গণপ্রজাতন্ত্রী বাংলাদেশ সরকার  
শ্রম ও কর্মসংস্থান মন্ত্রণালয়  
কলকারখানা ও প্রতিষ্ঠান পরিদর্শন অধিদপ্তর

ক্যাপ পর্যবেক্ষণের তথ্য

কারখানার নাম	এ এম সি নীট কম্পাঞ্জিট লি:
ঠিকানা	Baniararchala, Member Bari, Gazipur Sadar, Gazipur
কারখানার কোড	GZP022
কালার কোড	
মূল্যায়নের ধরণ: <b>বৈদ্যুতিক মূল্যায়ন</b>	পর্যবেক্ষণের তারিখ: ২৬-০২-২০২৩
১. পর্যবেক্ষণ

### সংযুক্তিসমূহ (২)

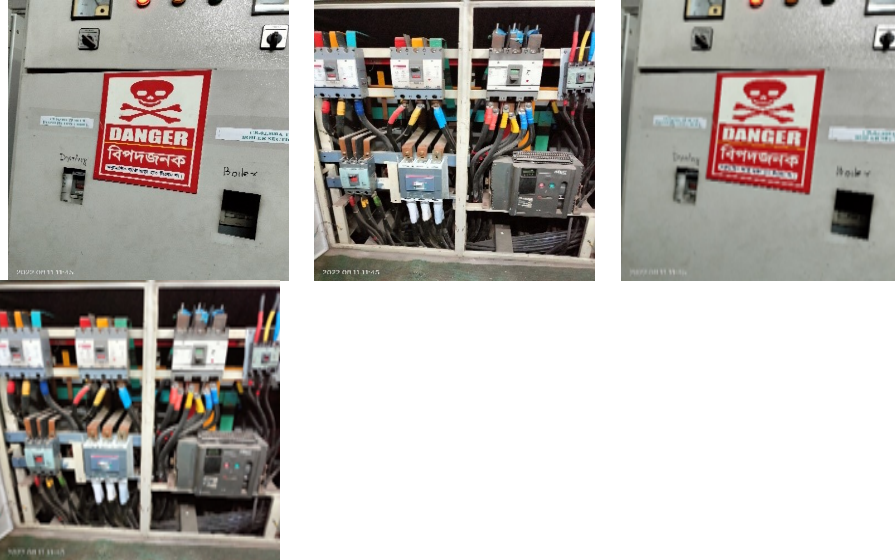
পরিদর্শন পর্ববেক্ষণ	Location–Most of the Distribution Boards –Non graded rubber mats was provided in front of most of the distribution boards.
কাপ আইটেম ক্যাটাগরি

কার্যক্রম	Provide rubber mats of adequate size in front of all distribution panels.
সুপারিশের তথ্যসূত্র	
কারখানার কার্যক্রম	
অগ্রাধিকার	৬ সপ্তাহ
চূড়ান্ত সময়সীমা	-
সংশোধিত সময়সীমা	১৬-০৮-২০২২
অগ্রগতির অবস্থা	চলমান
মন্তব্য	18-10-2020 (CVV-1): Graded rubber mats was provided in front of most of the distribution boards. 20-01-2021 (CVV-2): In front of the distribution boards graded rubber mats was provided but in few locations was not found and inadequate. 09.06.2021 CVV 3: standard Graded rubber mats was provided in front of most of the distribution boards. 11-08-2022 : Standard Graded rubber mats was provided in front of most of the distribution boards. 26-02-2023 : Electrical graded rubber mats was not provided in front of all distribution boards.

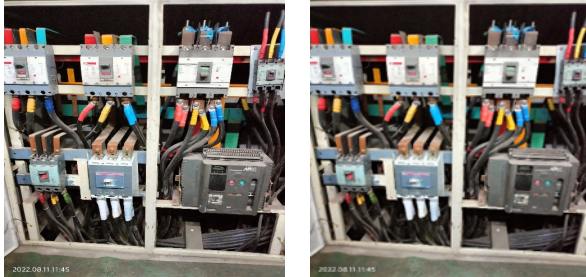
পরিদর্শন  
পর্যবেক্ষণ Location-New Garments Building -Openings were not properly sealed with appropriate degree of fire resistance, in case of wiring passing through building structure ( floors ).

কার্যক্রম	Seal the opening of wall at wiring passing through wall/roof/floor partitions. Ensure that all cable penetrations though walls should be adequately sealed with fire resistive elements.
সুপারিশের তথ্যসূত্র	
কারখানার কার্যক্রম	
অগ্রাধিকার	৬ সপ্তাহ
চূড়ান্ত সময়সীমা	-
সংশোধিত সময়সীমা	১৬-০৮-২০২২
অগ্রগতির অবস্থা	সংশোধিত
মন্তব্য	18-10-2020 ( CVV-1 ): Openings were properly sealed with appropriate degree of fire resistance, in case of wiring passing through building structure ( floors ). 20-01-2021 ( CVV-2 ): Openings were not properly sealed with appropriate degree of fire resistance, in case of wiring passing through building structure ( floors ). 09.06.2021 CVV 3: Openings were properly sealed with appropriate degree of fire resistance, in case of wiring passing through building structure ( floors ). 11-08-2022: Openings were properly sealed with appropriate degree of fire resistance 26-02-2023: Openings were properly sealed with appropriate degree of fire resistance.

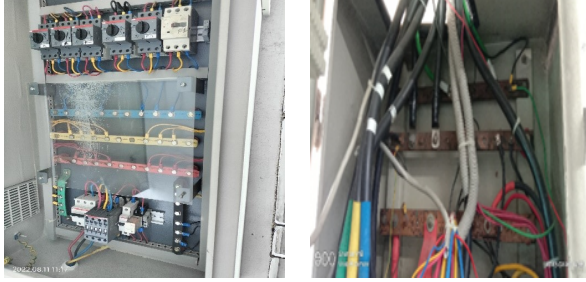
পরিদর্শন পর্যবেক্ষণ	Location-All Distribution Board -ECC was inadequate.
কাপ আইটেম ক্যাটাগরি

কার্যক্রম	1. Provide the ECC to meet minimum cross-sectional area as per table 4.5. 2. Ensure that connections between conductors / equipments provided to durable electrical continuity and adequate mechanical strength and protection. 3. The continuous earth connection is provided back to the main intake supply earth.
সুপারিশের তথ্যসূত্র	
কারখানার কার্যক্রম	
অগ্রাধিকার	৬ মাস
চূড়ান্ত সময়সীমা	-
সংশোধিত সময়সীমা	০৫-০১-২০২৩
অগ্রগতির অবস্থা	চলমান
মন্তব্য	18-10-2020 (CVV-1): ECC was inadequate. 20-01-2021 (CVV-2): ECC was inadequate. 09.06.2021 CVV 3: ECC was inadequate. 11-08-2022 : ECC was not inadequate. 26-02-2023 : ECC was inadequate in some distribution boards.
